**AVIS RELATIF À LA PROTECTION
CONTRE LES EVENTUELS EFFETS NOCIFS ET NUISANCES
PROVOQUÉS PAR LES RAYONNEMENTS NON IONISANTS
GÉNÉRÉS PAR DES ANTENNES ÉMETTRICES STATIONNAIRES**

Commune : MOUSCRON - Exploitant : PROXIMUS

Référence exploitant : 56DTS_03

Rapport n° 4957 / 2023

Figure 1 : Vue en plan des lieux de séjour et des points de contrôle

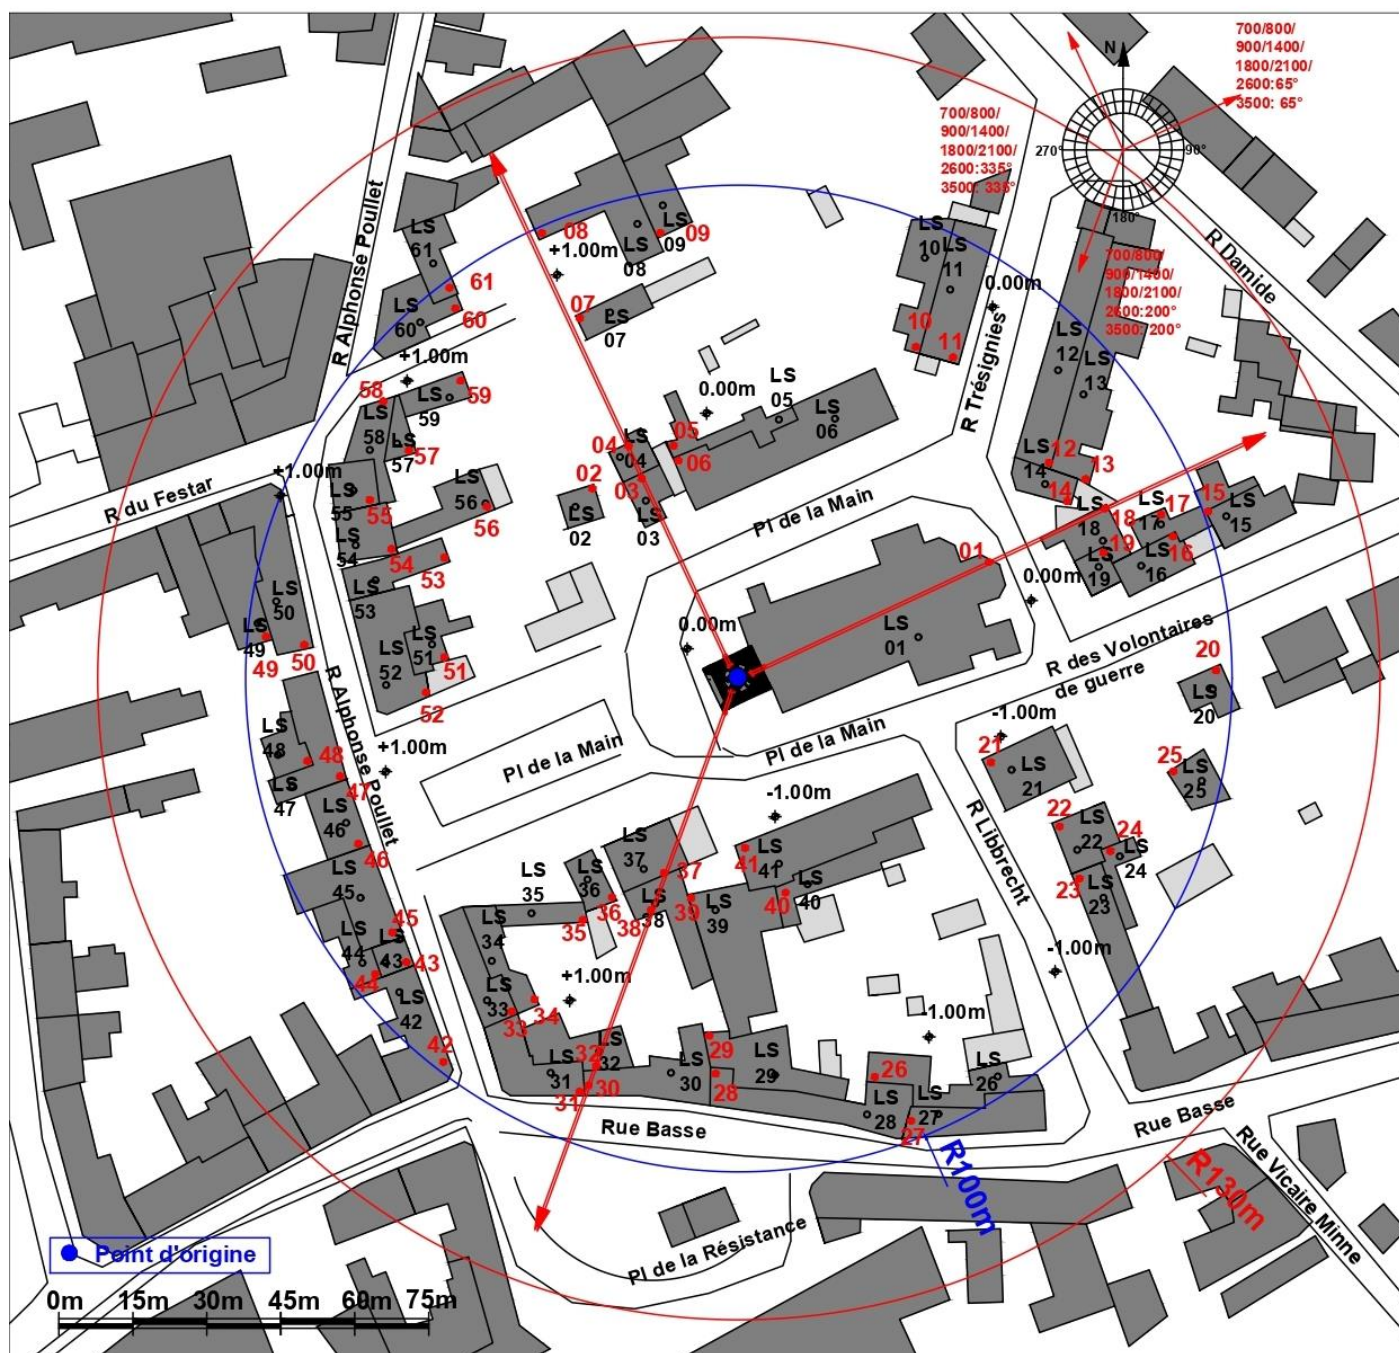
Les fréquences d'émission, la puissance rayonnée par chacune des antennes et leur gain permettent de déterminer le rayon de la zone à analyser. Tout dépassement de la limite par installation est exclu en dehors de cette zone. Le tableau 2 reprend les 35 LS² pour lesquels l'indice d'exposition est le plus élevé. Les différentes colonnes indiquent :

- le numéro du point de contrôle repris sur un des plans de la figure 1;
- le numéro du LS dans lequel se trouve le point de contrôle de la 1^{ère} colonne ;
- l'atténuation d'obstacle prise en compte pour le calcul de l'indice d'exposition dans le LS ;
- le résultat du calcul de l'indice d'exposition.

En ce qui concerne les antennes de l'installation mentionnées dans le tableau 1, la distance maximale à laquelle la limite pourrait être atteinte, à l'extérieur, est égale à 88,8 m. S'il n'y a pas de LS à une distance inférieure, les antennes respectent forcément la limite d'immission.

Dans le cas des LS situés à l'intérieur des bâtiments, une atténuation d'obstacle est prise en compte et il en résulte que la distance maximale à laquelle la limite pourrait être atteinte se réduit à 62,8 m.

Figure 2 : Vue en plan des installations d'antennes dans un rayon de 300 mètres autour de l'installation faisant l'objet de la demande d'avis

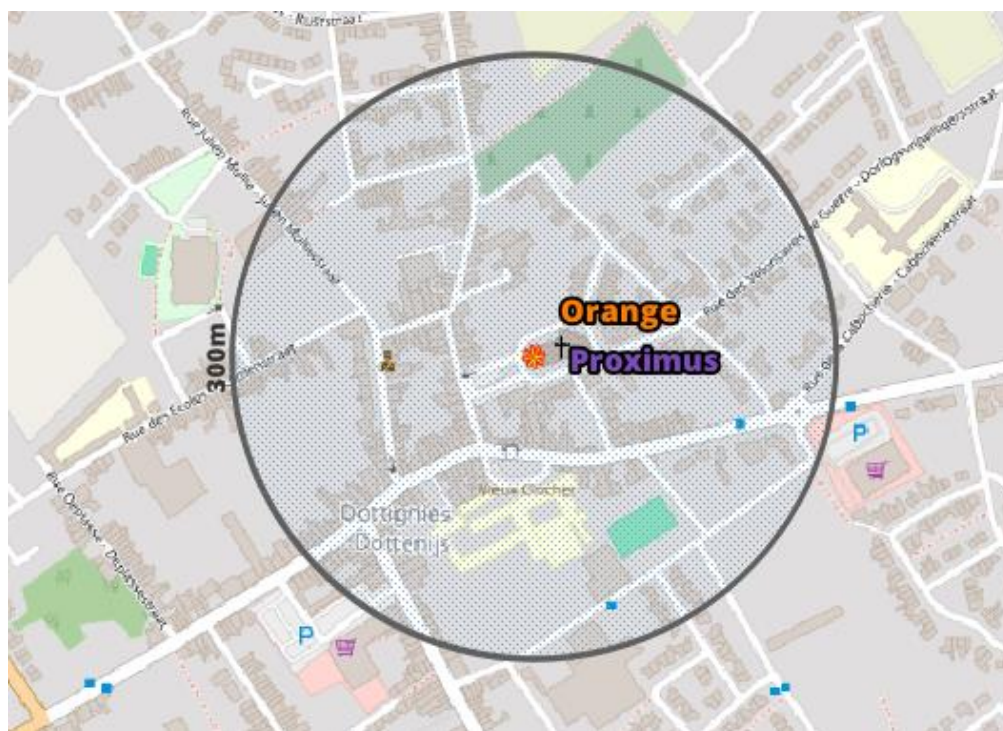
Le plan en projection verticale de la figure 2 indique la localisation des antennes actives éventuelles visées par le décret et situées dans un rayon de 300 mètres autour de l'installation référencée dans le paragraphe 2. Les données de localisation de ces antennes et les avis correspondant sont accessibles via le cadastre en ligne des antennes émettrices stationnaires⁶.

Compte tenu du nombre d'installations localisées dans la figure 2, il apparaît que l'intensité du rayonnement électromagnétique généré, dans les lieux de séjour situés à proximité de l'installation référencée dans le paragraphe 2, par l'ensemble des antennes émettrices stationnaires de l'ensemble des exploitants du même site d'antennes émettrices stationnaires respecte la limite fixée à l'article 4, § 2 du décret.
